## Keuringsverslag van een elektrische laagspanning- en zeer lage spanningsinstallatie

### NIET CONFORM

**Datum keuring:** 17/03/2026

Straatnaam Antoon van Dyckstraat  
Huisnummer 24  
Busnummer  
Postcode 2627  
Gemeente SCHELLE  
Land België

Afbeelding schakel- en verdeelbord:

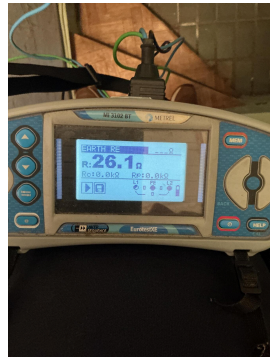
<b>Visueel nazicht (algemeen)</b>	NOK	<b>Directe aanraking</b>	NOK	<b>Indirecte aanraking</b>	NOK
<b>Aansluitingen</b>	NOK	<b>schema in bijlage door Aceg vzw</b>	NA		
<b>Equipotentiale verbindingen</b>	NOK	<b>Doorsnede geleiders</b>	NOK		
<b>Continuïteit</b>	OK	<b>Verlichting / toestellen</b>	NOK

- 11.01 Eéndraadschema van de installatie is niet aanwezig. (Boek 1 Afdeling 2.12 - 2.13 en 3.1.2)
- 11.03 Situatieschema van de installatie is niet aanwezig. (Boek 1 Afdeling 2.12 - 2.13 en 3.1.2)

- 13.07 Een demonteerbaar aansluitstuk (aardingsonderbreker) dient aangebracht te worden in de aardgeleider teneinde de meting van de aardweerstand mogelijk te maken. (Boek 1 Onderafdeling 5.4.3.5.)

- 14.01 Hoofdequipotentiale verbinding(en) niet verwezenlijkt. (Boek 1 Onderafdeling 5.4.4.1. en 5.1.6.2)
- 15.12 De doorsneden van de interne verbindingen en/of van de verdeelrails in het bord zijn onvoldoende. (Boek 1 Onderafdeling 4.4.1.1. en 4.4.1.5.)

- 15.14 De nominale spanning dient duidelijk vermeld te worden op een oordeelkundig gekozen plaats. (Boek 1 Onderafdeling 3.1.3.3.)
- 16.03 De nominale stroomsterkte van de algemene en/of bijkomende differentieelschakelaar dient aangepast te zijn aan de overstroombeveiliging. (Boek 1 Afdeling 4.4.1.)

- 17.03 De nominale stroomsterkte van de beveiliging is niet aangepast aan de toelaatbare stroomsterkte van de stroomafwaarts geïnstalleerde leiding en/of verbruiker. (Boek 1 Afdeling 4.4.1.)

- 18.10 De kabels van het type XVB, VVB, XGB en/of C/VGVB moeten mechanisch beschermd worden tot op minimale hoogte van 10cm boven vloerniveau. (Boek 1 Onderafdeling 5.2.1.5.)

- 18.13 Het gebruik van kabels van het type VTLmb, LMVVR, COAX, VVT is verboden. (Boek 1 Onderafdeling 5.2.1.2.)
- 18.15 Het gebruik van verdeelstekkers is enkel toegelaten bij aansluiting van snoeren op de vaste installatie, vaste aansluiting is dus verboden. (Boek 1 Onderafdeling 5.2.6.2.)

- 19.15 In een elektrische installatie mogen slechts veilige elektrische machines, toestellen en leidingen aangewend worden. Dit wil zeggen dat ze moeten gebouwd zijn volgens de regels van goed vakmanschap en dat ze in geval van foutloze installatie en onderhoud, en toepassing volgens hun bestemming, zowel de veiligheid van personen als het behoud van goederen niet in gevaar mogen brengen. (Boek I, onderafdeling 1.4.2.1.)

Hoofdvoedingskabel is 6mm². Te laten vervangen door de DNB

Deze mogen niet ondergronds geplaatst worden tenzij in een buis die aan beide kanten boven het maaiveld uitkomt

Geribbelde kabels op zolder zijn niet bedoeld voor vaste aansluiting en mogen ook niet vast aangesloten worden
